Referencia: Expediente No. NC2016/0000088

Asunto: Solicitud de patente para: **“DISPENSADOR DE MATERIAL
HIGIÉNICO EN HOJAS”**

RESPUESTA A PRIMER EXAMEN DE PATENTABILIDAD

Fig. 1

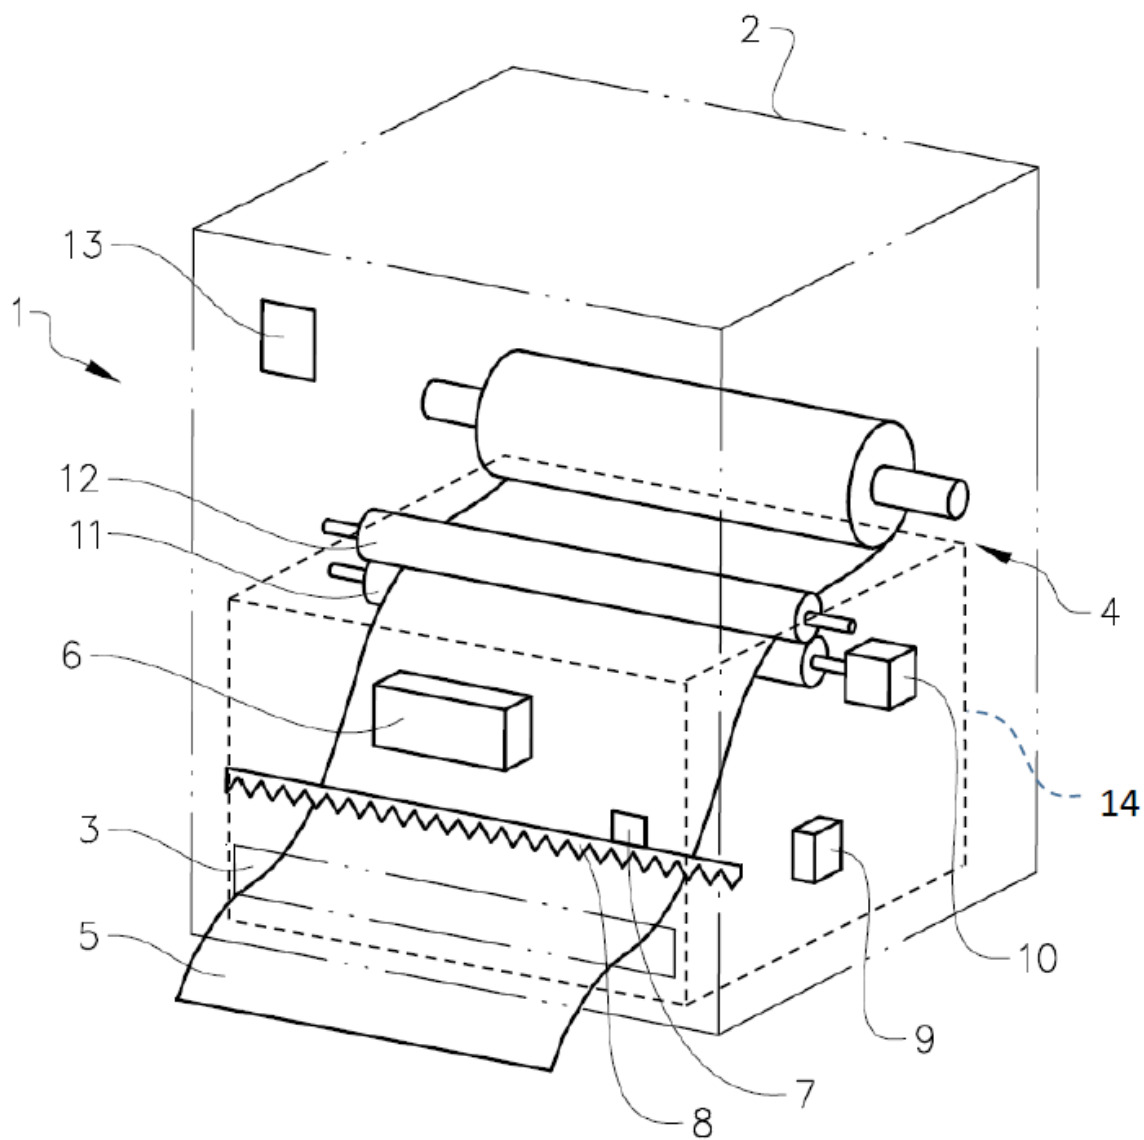
2. Se ha modificado la reivindicación 14 de manera que se ha aclarado a qué parte del dispensador representado en la figura 1 corresponde la pieza añadida (14) con el fin de darle mayor claridad al pliego reivindicatorio.

1. Con respecto a la objeción frente a la reivindicación 14 dado que incluye la frase *“(…) y una pieza añadida instalándose para insertarse de manera removible en la estructura dispensadora, en donde el primer sensor (6), el motor de suministro (10) instalado para accionar el mecanismo de accionamiento, el segundo sensor (7) y el microcontrolador (9) se instalan en la pieza añadida”*, se desea poner de presente que dicha reivindicación ha sido modificada de manera que se ha especificado a qué corresponde la pieza añadida y de igual manera, ha sido modificada la figura 1 de la

presente solicitud. Considerando las modificaciones realizadas, esta objeción se debe tener por superada.
